Naše označení:  
**2024-0130-1**

Datum:  
**30. 1. 2024**

# **Připomínky k návrhu změny Z 2841/00 Územního plánu sídelního útvaru hlavního města Prahy**

Promítnutí změny do výkresu č. 5 – Doprava, platný stav k 8. 9. 2022

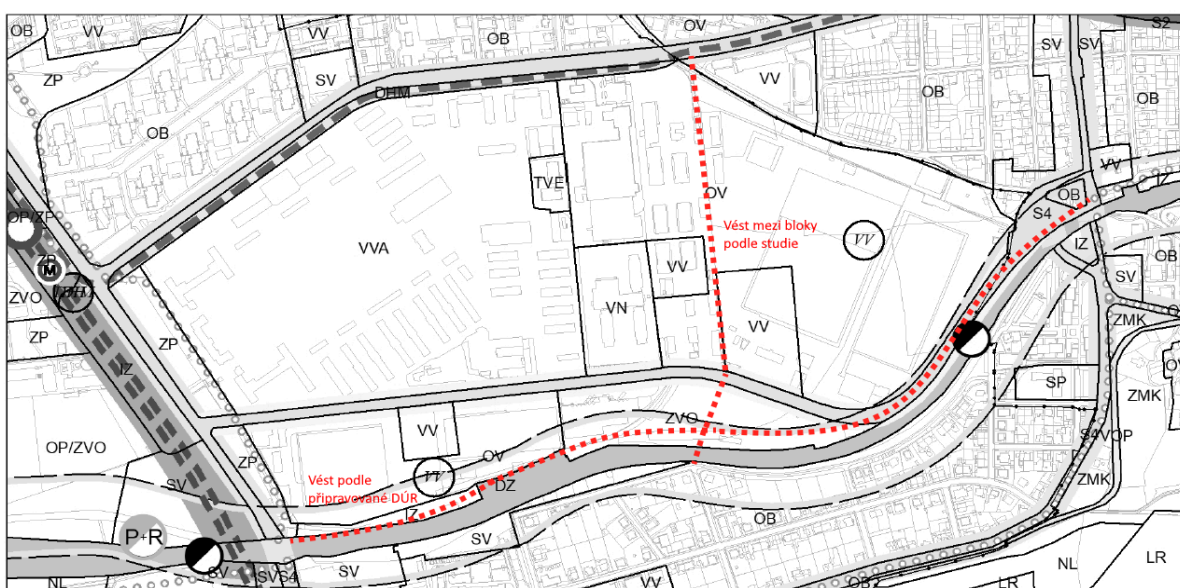
#### **Navrhujeme doplnit do dopravního výkresu vedení cyklotras celoměstského systému A 6 a A 163 dle schématu níže nebo v obdobných koridorech.**

Odůvodnění: Celoměstské trasy v systému formulují požadavek na zajištění bezmotorové prostupnosti. Bez znalosti detailů ve zpracované studii nelze posoudit, zda bude tento požadavek splněn. Námi dohledaná dokumentace územní studie na webu spolku liboc.cz prostupnost pro jízdu na kole nicméně nestanovuje. Prostupnost územím pro pěší neznamena automaticky funkční řešení pro cyklistickou dopravu. V rámci územního plánu navíc pěší prostupnosti na úrovni běžných ulic v rámci sloučených funkčních ploch zaručit nelze. Proto je žádoucí potvrdit tento požadavek na celoměstskou trasu jejím zanesením do územního plánu v okamžiku pořizování změny. Obě cyklotrasy v lokalitě také procházejí územím částečně mimo koridory komunikací pro automobilovou dopravu, a proto je jejich vyznačení žádoucí. Zároveň je velká pravděpodobnost, že budou sloužit bez bariér také pěším.

Trasy celoměstského systému lze z definice systému vést odchýlně od jejich znázornění v mapě, pokud trasa bude i nadále plnit svou funkci. Přiměřený výklad pro tuto situaci je následující:

- **Trasu A 6** lze vést v těsném severním souběhu s železniční tratí na Kladno tak, jako je to v konceptu Metropolitního plánu.
- **Trasu A 168** lze vést mezi bloky v podkladové studii, bude-li co nejpřímějším způsobem spojit ulici Přílepskou a křižovatku ulic U Silnice a Vlastina.

Zároveň by mělo dojít k formulaci požadavku na bezpečné a komfortní spojení pro jízdu na kole směrem k nové vlakové zastávce.

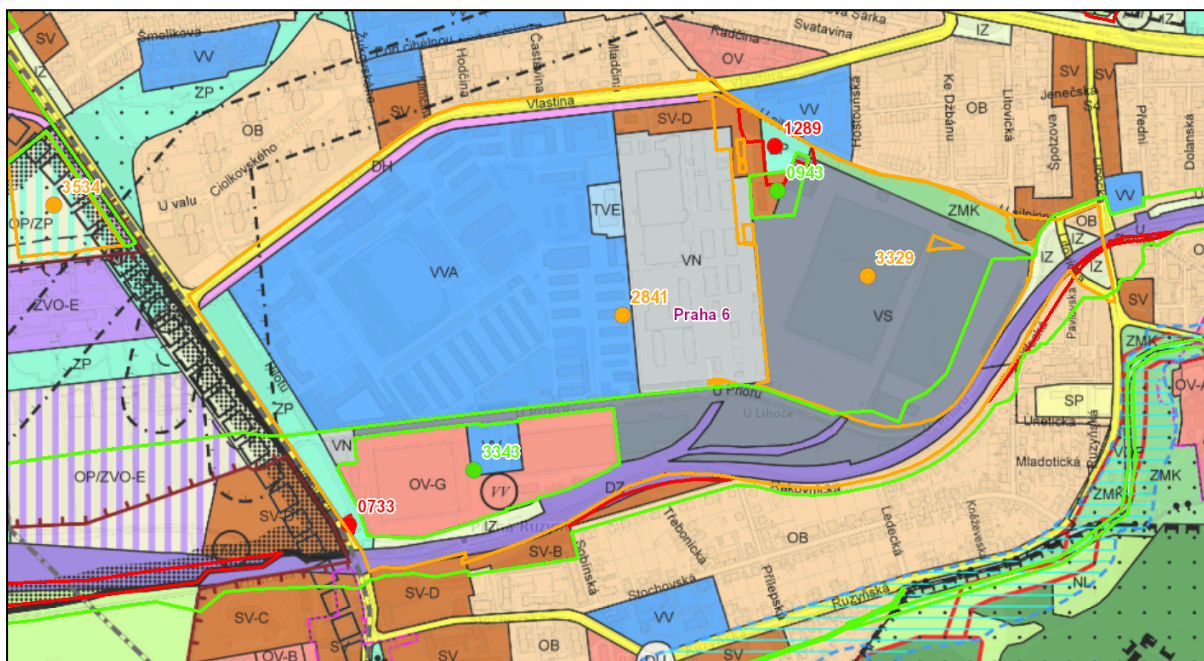
Odůvodnění: Zadání ke Změně bylo schváleno Zastupitelstvem hlavního města Prahy 30. 3. 2017. Plocha odpovídající tehdejšímu zadání je oproti současnému návrhu Změny méně než třetinová. Důvodem je rozdělení na více změn, z nichž některé již jsou uvedeny v platnost. Tuto roztržitost vykresluje i níže přiložený výstřížek z územního plánu znázorňující změny územního plánu, které jsou rozpracovány (v různých stádiích) či jsou již dokončeny. Ke změnám územního plánu by mělo být přistupováno koncepčně a je-li to možné, pořizovat změny společně, aby se vyhodnotil jejich celkový dopad i komplexnost dané lokality.
